Ensemble des avis des services (et réponses si applicables) spécifiques au dossier d'Autorisation Environnementale

*Objet : Insertion de l'enquête publique dans la
procédure d'autorisation environnementale
relative au projet de centrale photovoltaïque du
Courret située sur les communes de Lussac-les-
Eglises et Saint-Martin-le-Mault*

Dénomination du projet : Parc agrisolaire du Couret

**Note de réponse à l'avis du service eau, environnement & forêt de la Direction
Départementale des Territoires de la Haute-Vienne en date du 22 mars 2021**

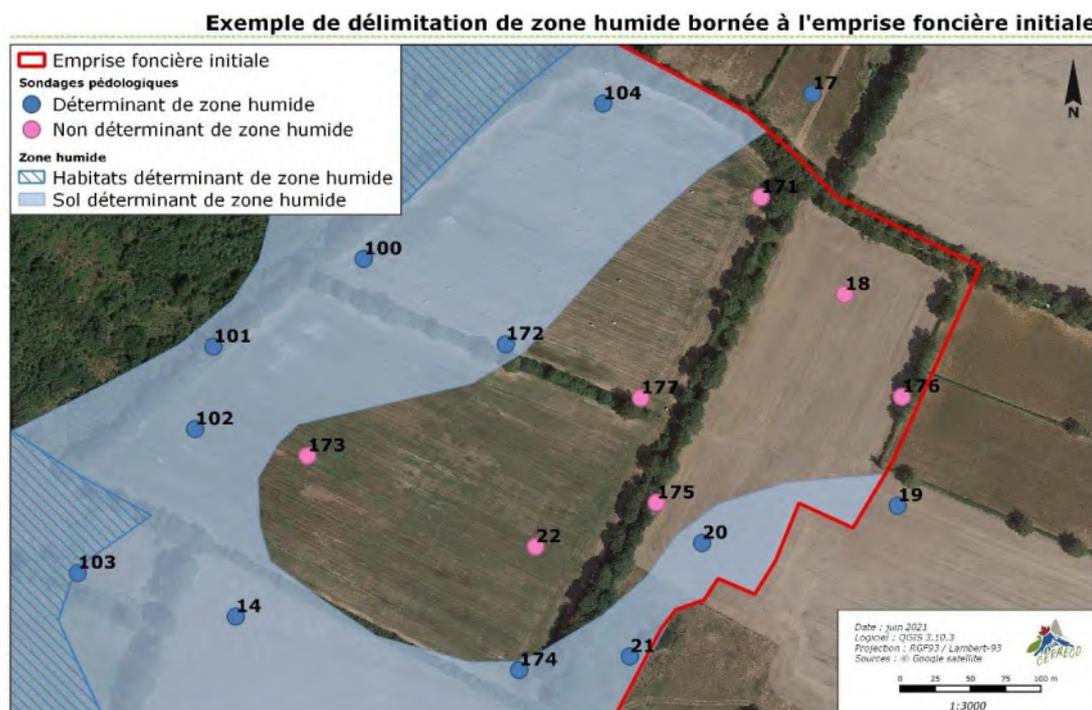
Il existe de nombreuses délimitations de zones humides faisant intervenir des points de sondage relativement éloignés (<100m entre un point positif et un point négatif) sans justification. Un exemple est joint. **La délimitation des frontières de celle-ci est à justifier.**

La réalisation d'une campagne de 43 sondages complémentaires en date des 26 et 27 mai 2021 ont permis de réduire la distance entre les sondages pédologiques. La délimitation des zones humides s'est vue précisée à cet effet (cf. Rapport de définition et délimitation des zones humides en annexe 6 du DDAE, chapitre 6, pages 33 à 53).

Il est toutefois rappelé que la réglementation ne définit pas de distance maximale entre deux sondages, ni de densité minimale de sondage.

Superposition du projet avec les plans d'eau et mares - Zone 3

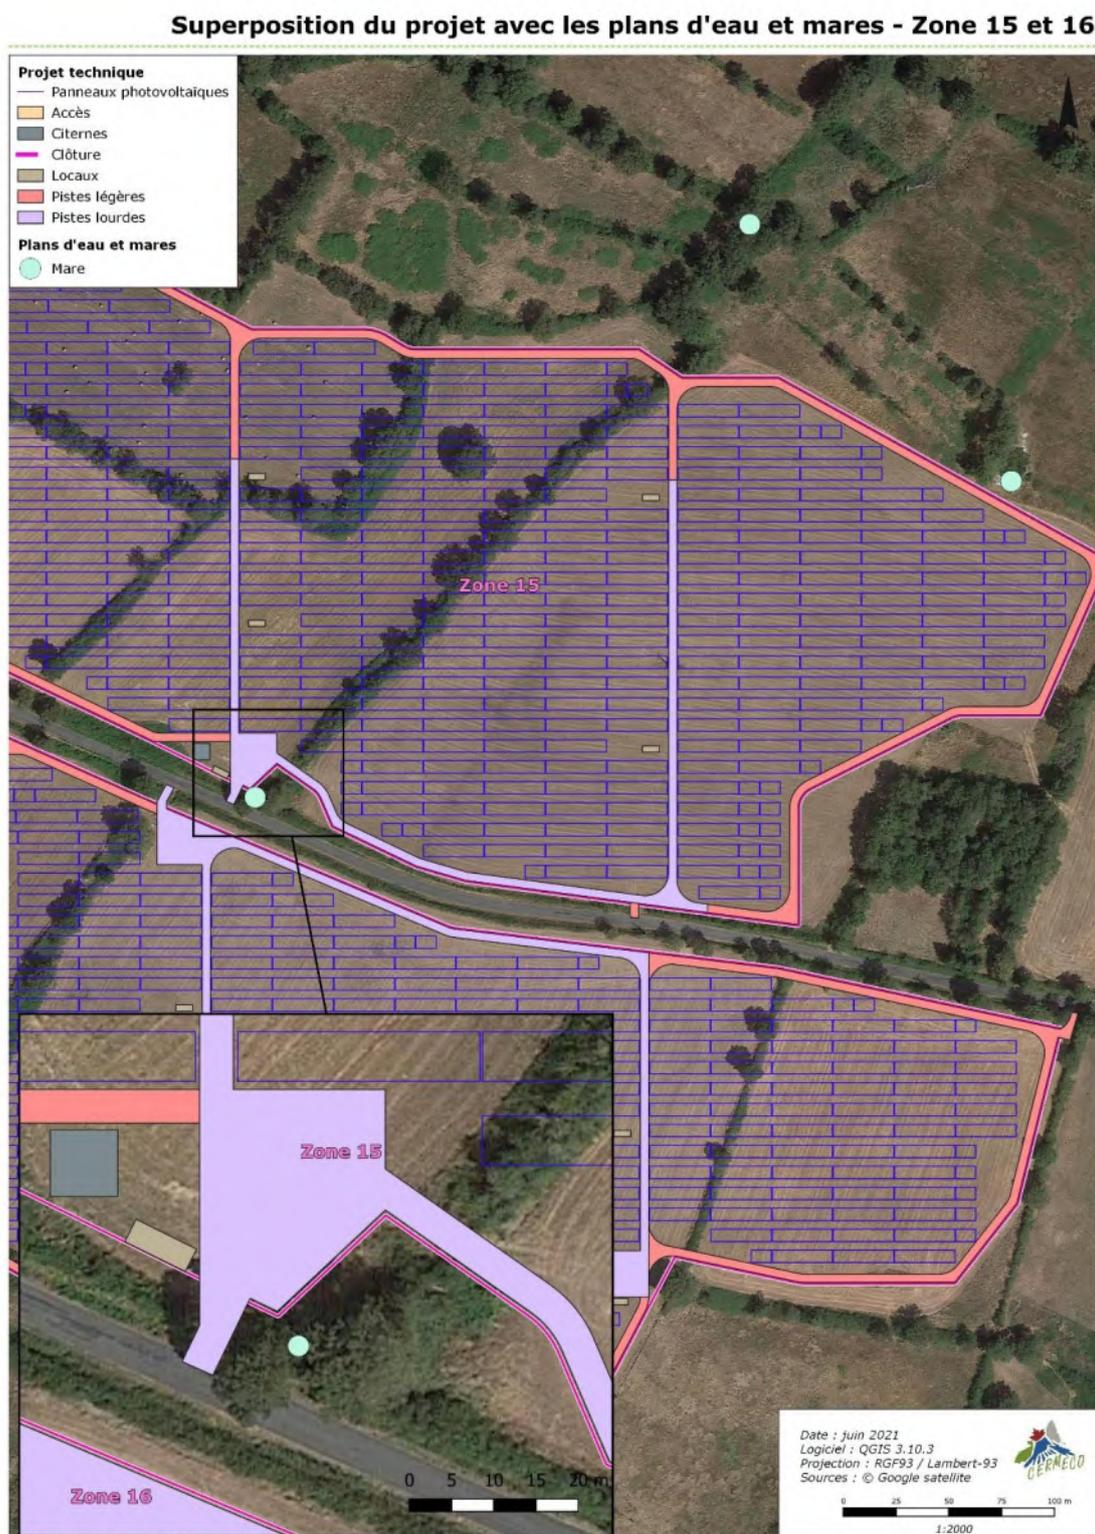
Une carte superposant ces éléments recensés avec le projet d'implantation des panneaux, les pistes (lourdes et légères), les postes, ... est à produire.

La carte évoquée est présentée ci-après.

Les points conflictuels des zones 3, 15 et 16 sont détaillés par la suite.

Ces cartographies ajoutées à celles présentées dans l'étude d'impact permettent de démontrer l'absence d'impact direct sur les milieux aquatiques.
